RELATÓRIO DE AÇÃO FISCAL	AHAB/COHACESS/SECEX/DF LEGAL	Nº 758508-REL	Ano: 2023
---------------------------------	---	----------------------	----------------------

PROCESSO: SEI 00390-00002464/2023-91

ENDEREÇO: QI 07, Cj. F, Lt. 94, SRIA I-DF

Imagem 1 – frente da edificação com altura final maior que o prédio de habitação coletiva ao lado direito.

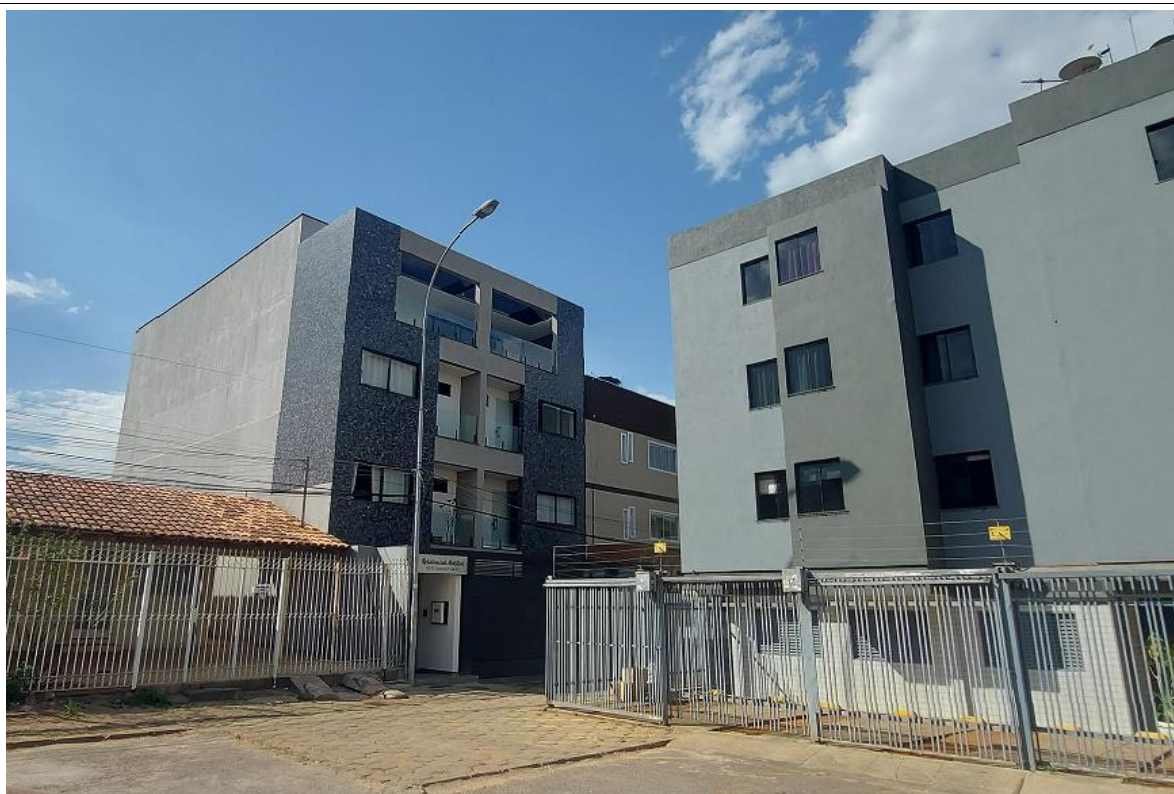
Identificou-se também que a edificação em análise supera a altura do prédio de habitação coletiva ao lado. Ver foto 1 abaixo. O afastamento frontal entre o limite oficial do lote e o meio fio contrário é de aproximadamente 7,00m. Com esta informação, entendemos ser possível à CAP/COVIR calcular a altura máxima permitida e/ou o afastamento frontal, através da fórmula do PDL do Guará, LC nº 733/2006.
